## Změnový list č. 1 ze dne .....

Název stavby:	Oprava místních komunikací v Mostě – II. etapa
Číslo smluvního vztahu:	MIROS23200395
Název části stavby (PS, SO):	11 - ŠEVČÍKA
<p>Na základě oznámení projektanta/zhotovitele/objednatele/provozovatele o skutečnostech, které vyžadují provést změnu smluvní dokumentace ve smyslu objednávky/bodu 4.9/5.8/5.9/12.3/12.4 smlouvy o dílo. Změna se týká technického řešení díla s dopadem na jeho smluvní cenu/termín dokončení díla</p>	
<p><u>Původní řešení dle smluvní dokumentace:</u> Lokální oprava obrubníku a výměna AB krytu.</p>	
<p><u>Nové řešení:</u> Na základě místního šetření za účasti objednatele a zhotovitele bylo domluveno, že rozsah a technické řešení bude změněno. Objednatel vyhotovil revizi dokumentace změna č. 4 Tyto práce mají vliv na cenu díla a termín dokončení.</p>	
<p><u>Zdůvodnění změny:</u> Práce je nutné realizovat k řádnému dokončení díla. Zhotovitel provede práce dle pokynů objednatele.</p>

Stavba: OPRAVA MÍSTNÍCH KOMUNIKACÍ V MOSTĚ - II. ETAPA  
 Objekt: 11 - ŠEVČIKA  
 Soupis: ZL č. 1 - Změna rozsahu po místním šetření

Číslo zakázky : 23033LN	Název zakázky : MOST II ul. Ševčíka bl. 717	ZL: 1
Požadavek zadal :	Lukáš Spal

**POPIS / SCHEMA :**

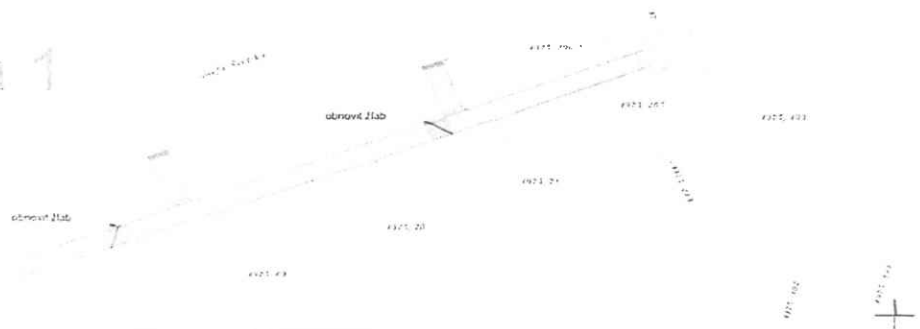
**NÁZEV ZMĚNY / ROZPOČTU :** Po místním šetření určil objednatel změnu rozsahu prací, který je oproti výkazu výměř odlišný. Byla navržena změna ohledně dodání materiálu betonových obrub a odvodnění.

**PŘÍČINA / DŮVOD :**  
 Dle pokynů objednatele bude zhotovitel realizovat práce, následně po zaměření geodetem, bude předložen soupis dle skutečnosti a ZL č.2.  
 Práce jsou nezbytné pro řádné dokončení díla. Dodaatečné práce mají vliv na cenu díla a termín dokončení díla.
